RENESAS TECHNICAL UPDATE

製品分類	MPU & MCU	発行番号	TN-RX*-A0281A/J	Rev.	第1版
題名	RX671 グループ RCR4.RCKSEL ビットの設定に関する誤記訂正		情報分類	技術情報	
適用製品	RX671 グループ	対象ロット等	関連資料	RX671 グループ ユーザーズマニュアル ハードウェア編 Rev.1.10 (R01UH0899J0110)	
		全ロット

RX671 グループ ユーザーズマニュアル ハードウェア編の「9.10.6 サブクロック発振器に関する注意事項」、
「31.3.2 クロックとカウントモード設定手順」、および「31.6.8 リアルタイムクロックを使用しない場合の初期化
手順」において、フローチャートに誤記がありましたので、以下のとおり訂正いたします。

図 9.15 サブクロックをリアルタイムクロックのカウンタソースに使用する場合の初期化フローチャート例

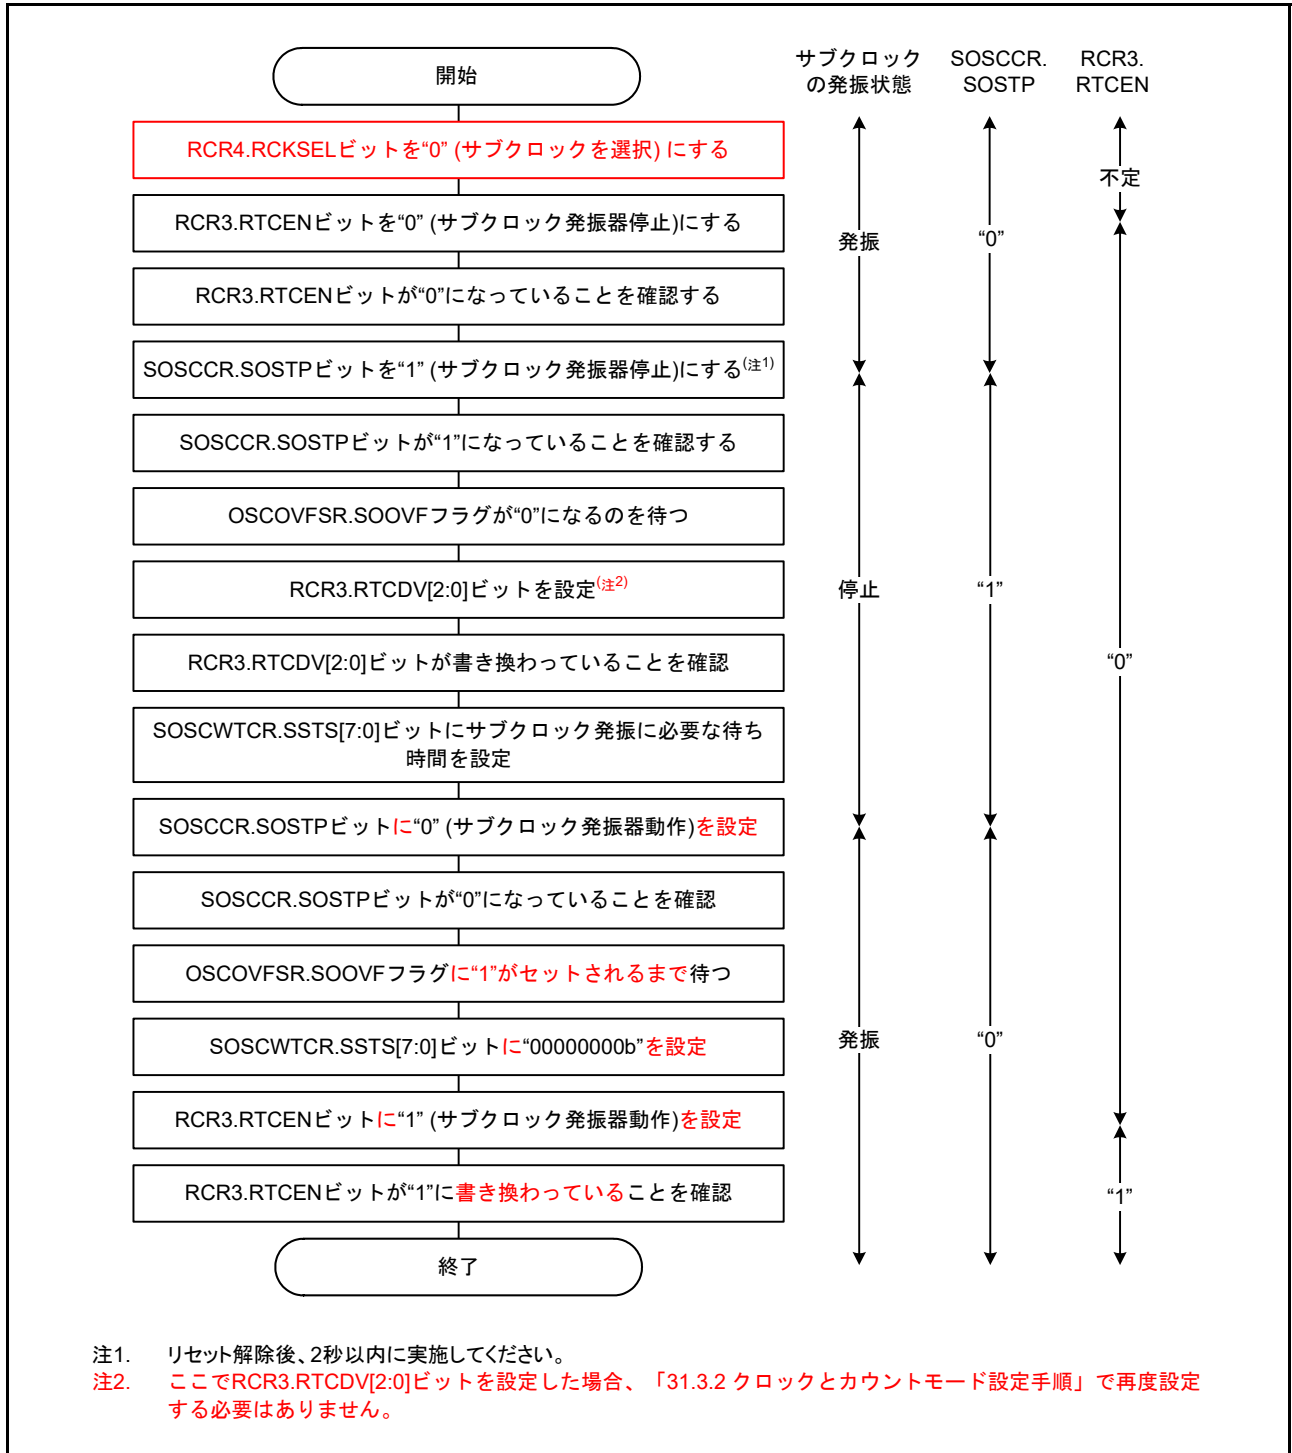
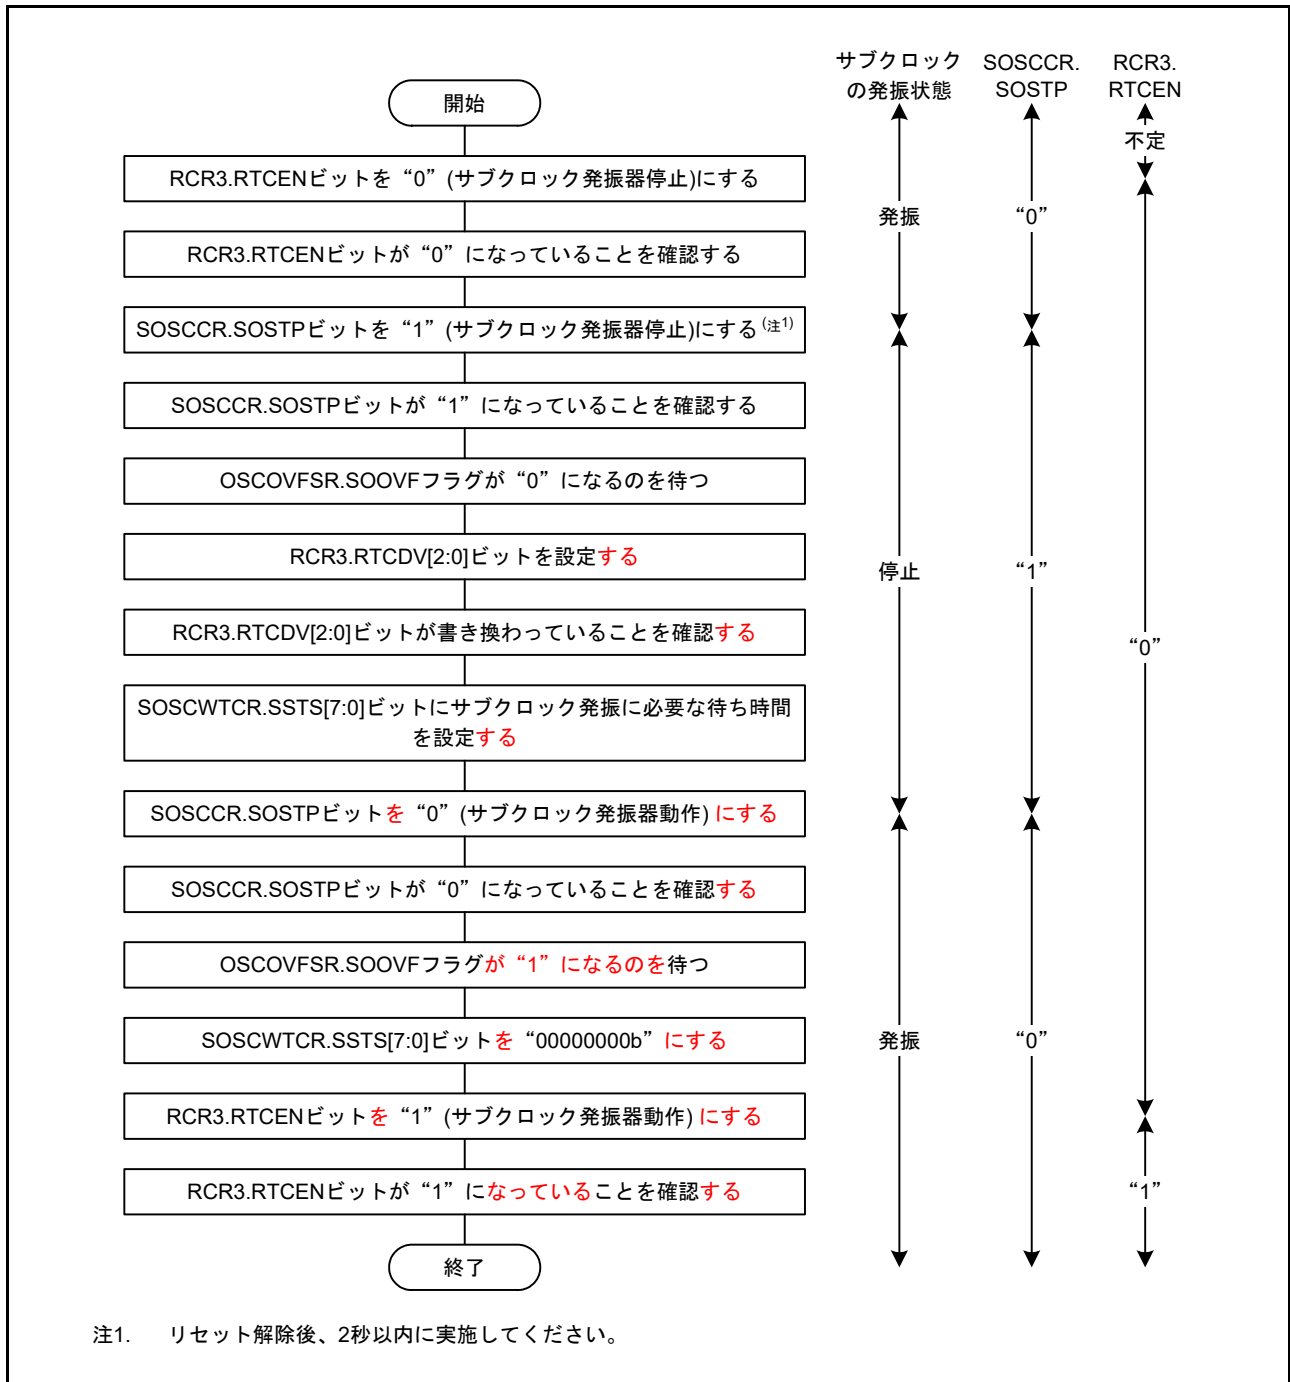
「図 9.15 サブクロックをリアルタイムクロックのカウンタソースに使用する場合の初期化フローチャート例」において、ステップ 1 の RCR4.RCKSEL ビットの設定と注 2 を削除いたします。また、各ステップの文章や図のタイトルも以下のとおり変更いたします。

図 9.15 サブクロックをソフトウェアスタンバイモード、ディープソフトウェアスタンバイモード時に停止させたくない場合の初期化フローチャート例

図 9.16 サブクロックをシステムクロックのみに使用する場合の初期化フローチャート例

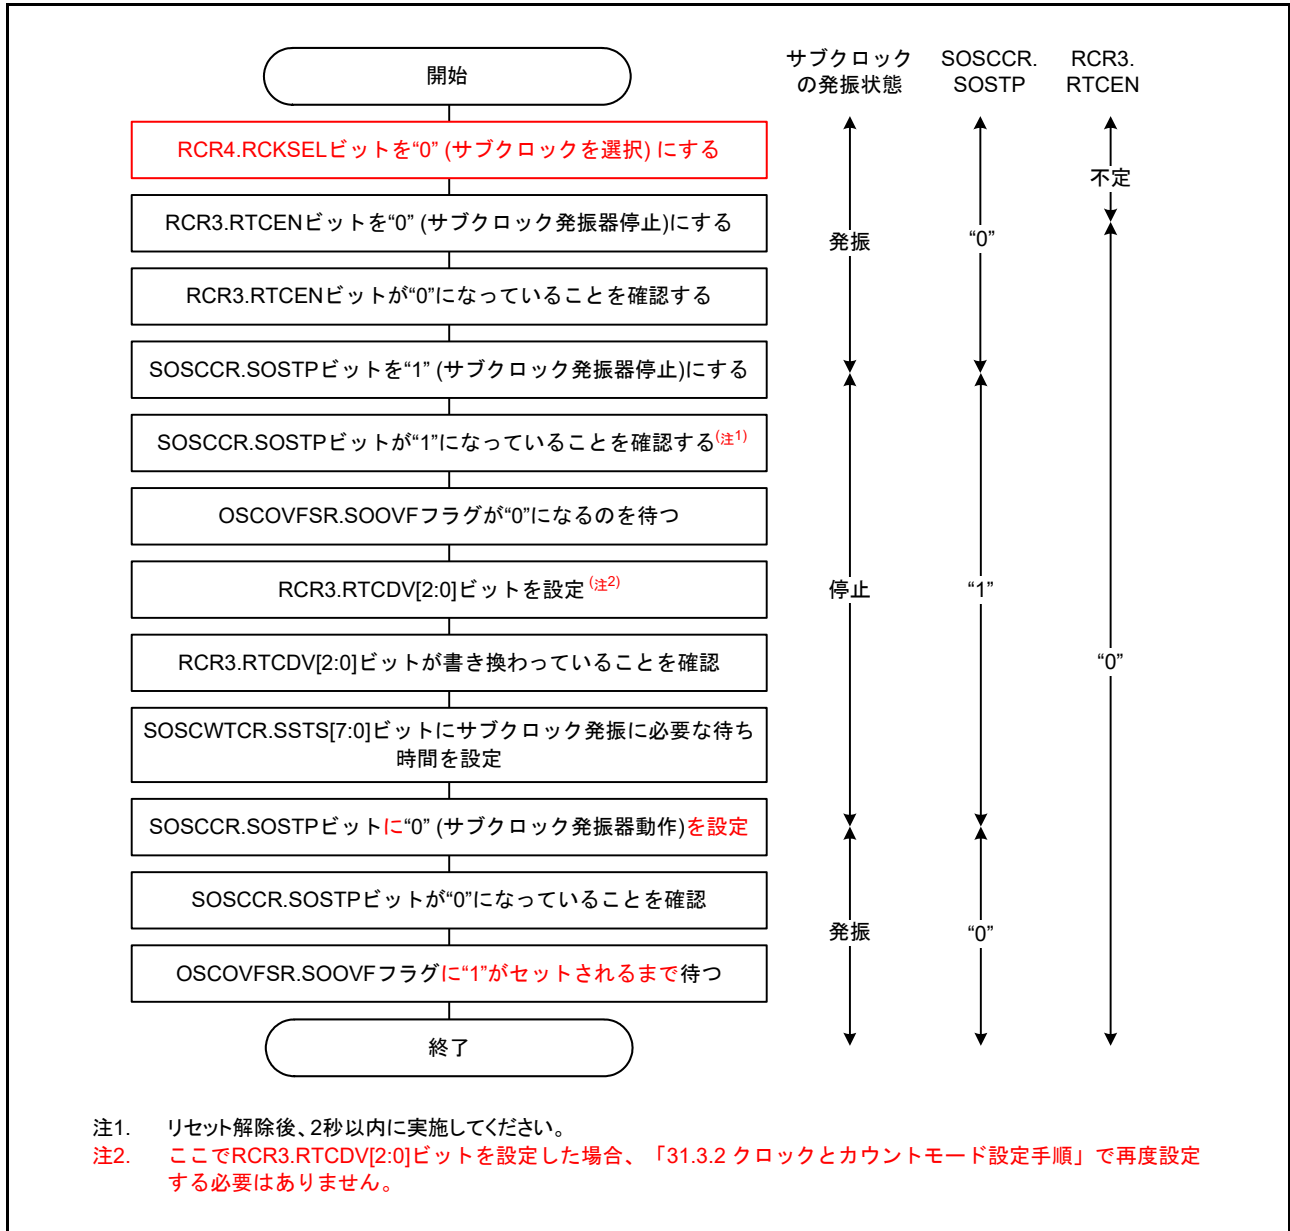
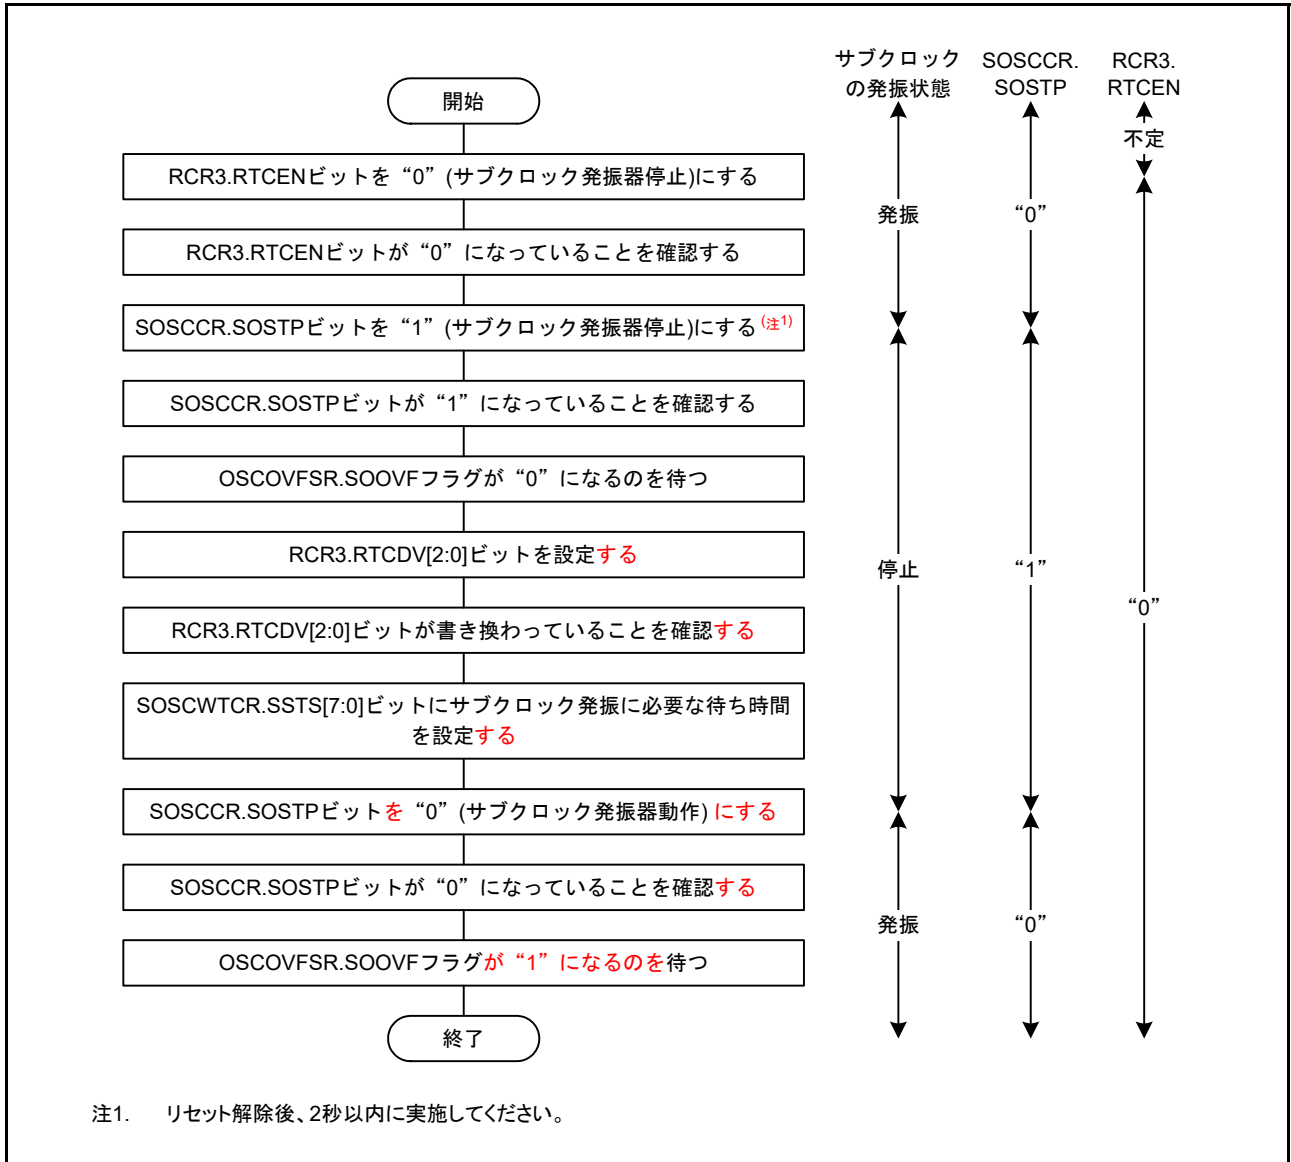
「図 9.16 サブクロックをシステムクロックのみに使用する場合の初期化フローチャート例」において、ステップ 1 の RCR4.RCKSEL ビットの設定と注 2 を削除いたします。また、各ステップの文章や脚注番号の位置、図のタイトルも以下のとおり訂正いたします。

図 9.16 サブクロックをソフトウェアスタンバイモード、ディープソフトウェアスタンバイモード時に停止させる場合の初期化フローチャート例

図 9.17 サブクロックを使用しない場合のフローチャート例

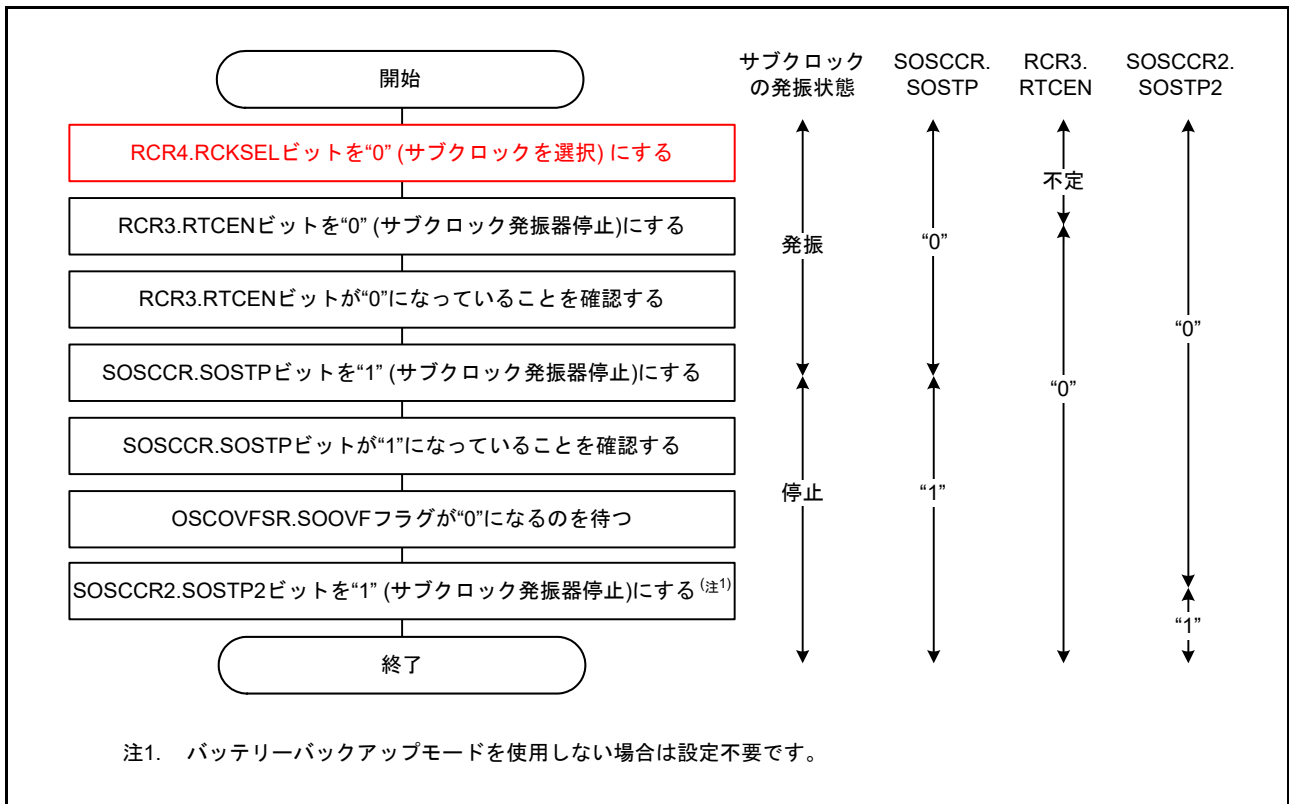
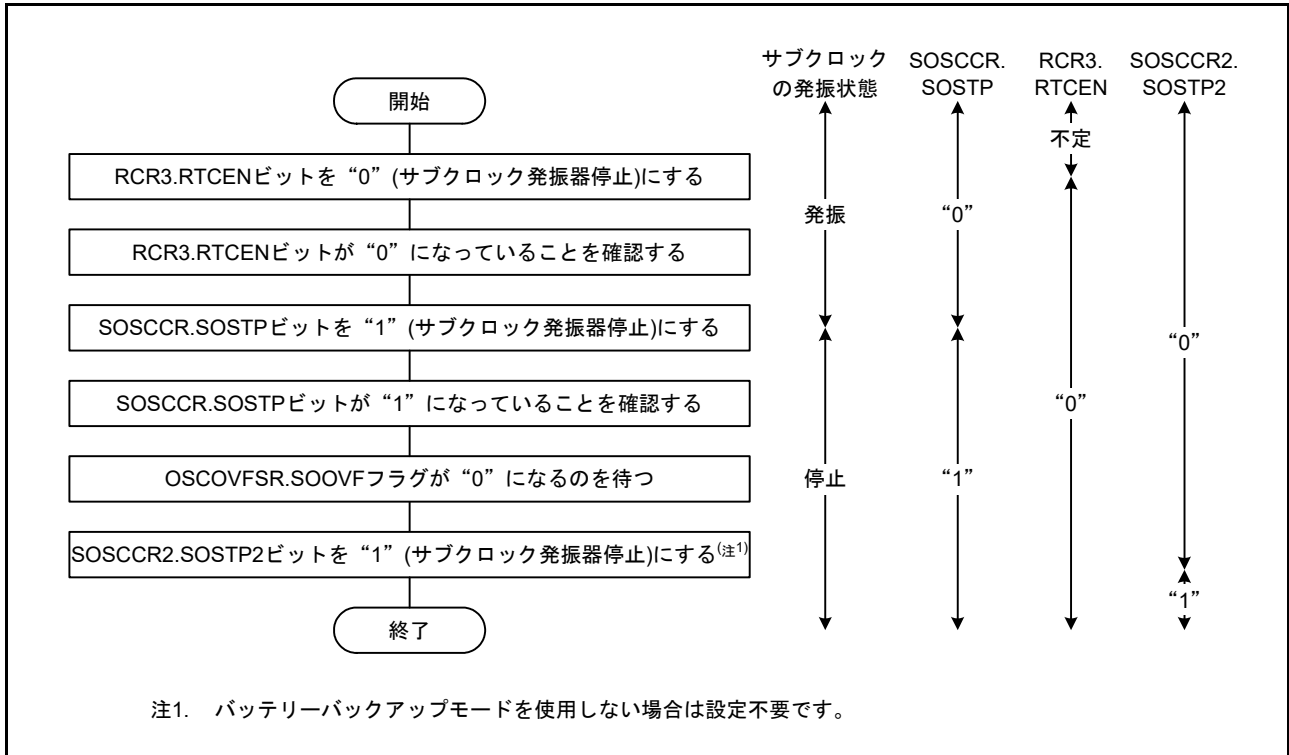
「図 9.17 サブクロックを使用しない場合のフローチャート例」において、ステップ 1 の RCR4.RCKSEL ビットの設定を削除いたします。
